**DODATEK Č. 2
KE SMLouvĚ O DíLO**

„Hodonín, Dešťová stoka z lokality Výhon do Očovského járku“

ZMĚNOVÝ LIST

číslo: ZL č. 1

Fotografie č.1 Změna lože potrubí

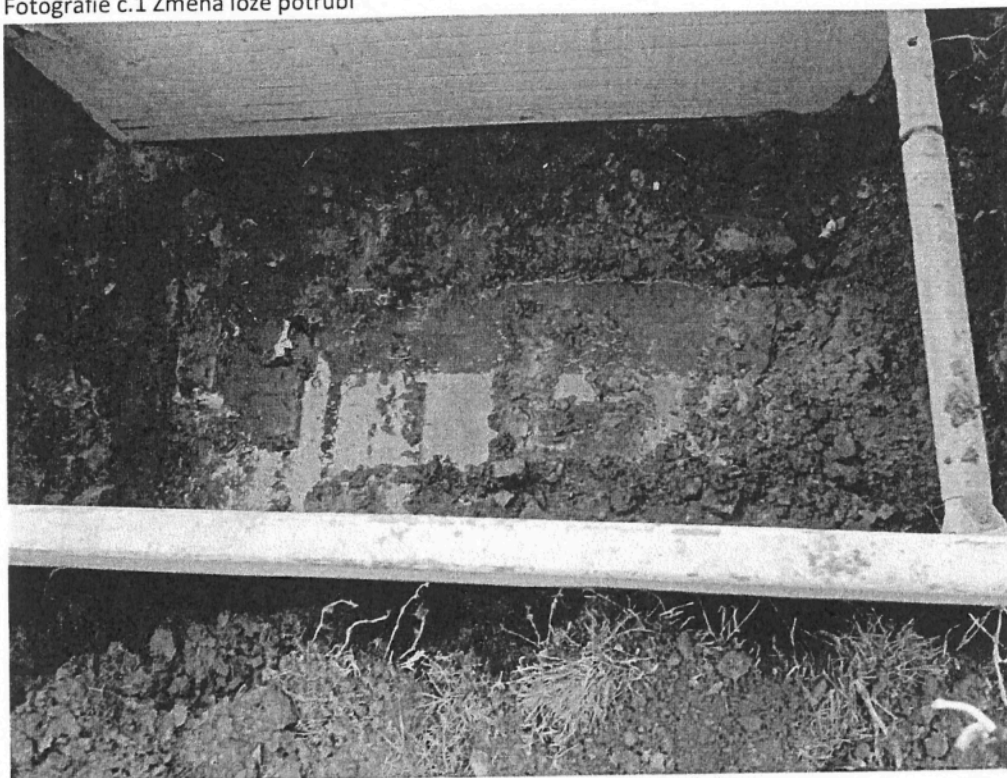
01A Změna lože potrubí MP, 01B změna lože potrubí VP

Při výkopu rýhy pro pokládku potrubí v prostoru mezi ul. Jižní a Okružní došlo k výskytu podzemní vody. Podmáčené podloží není ideální pro podsyp potrubí formou ŠP, proto bylo rozhodnuto zaměnit ŠP za „kačírek“ frakce 4-16 mm. V položkovém rozpočtu byly zpracovány finanční náklady na MP ve formě odpočtu ŠP a přičtení „kačírku“ formou záměny těchto dvou materiálů (příloha č.2 viz foto č.1,2).

Uvedená změna podsypu potrubí byly vyvolána při výskytu podzemní vody a nutnosti změnit materiál podsypu potrubí – písek frakce 0 – 4 mm, byl zaměněn za kačírek frakce 4 – 16 mm. Změna byla navržena GP.

Fotografie č.3 Bourání betonových podkladů

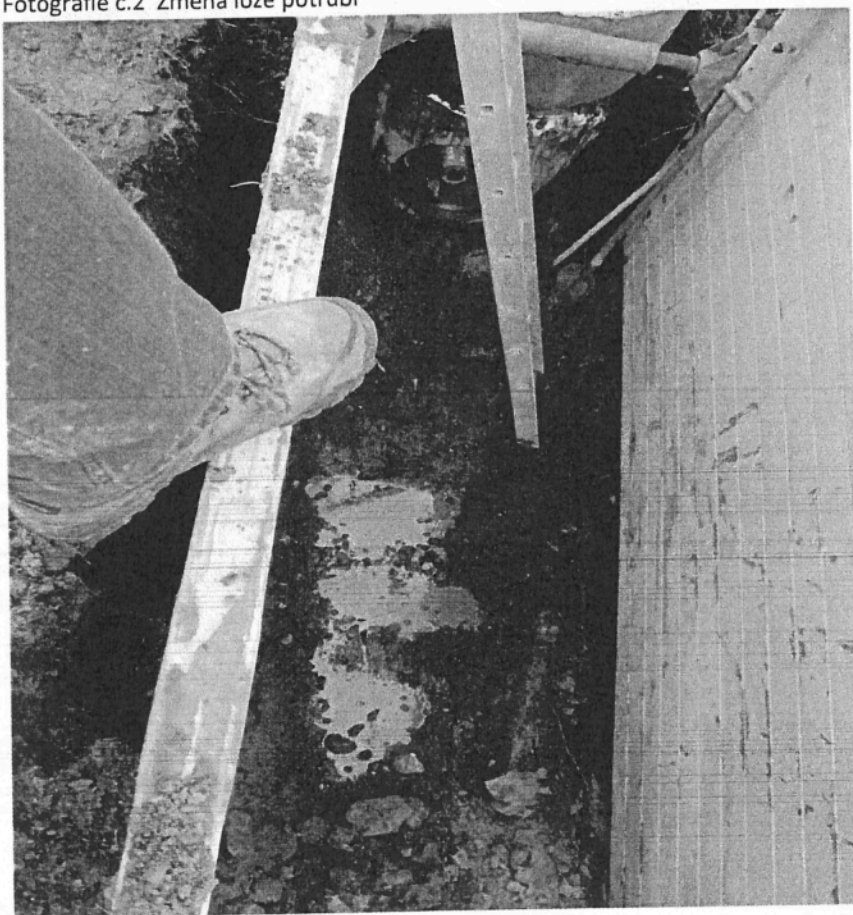
02 Bourání betonových podkladů

V místech parkoviště a křižovatky ul. Jižní – Okružní - Konečná, došlo při bouracích pracích k odkrytí betonové vrstvy pod asfaltem. Podkladní betonová deska je tloušťky 30 cm. Proběhla demolice formou stavebního stroje a hydraulického kladiva. Veškerý vzniklý odpad byl odvezen a uložen na skládku (příloha č.2 viz foto č.3,4). Podkladní vrstvy jsou rozdílné oproti PD. Vícepráce zahrnují odstranění betonové podkladní desky včetně odvozu a uložení na skládku.

03 Bourání šachty

V místě výkopu stavební jámy pro uložení šachty Š02 (prostor křižovatky Okružní – Šumná) byla obnažena stará revizní šachta splaškové kanalizace. Tato šachta nebyla zakreslena v PD ani není evidována v GIS Vak Hodonín a.s.. Proběhla demolice této šachty formou stavebního stroje a hydraulického kladiva (příloha č.2 viz foto 5,6). Bylo provedeno propojení stávající kanalizace.

V místě trasy nové dešťové kanalizace se vyskytly stávající betonové konstrukce, které musel zhotovitel odstranit, aby mohl nové dílo řádně zrealizovat.
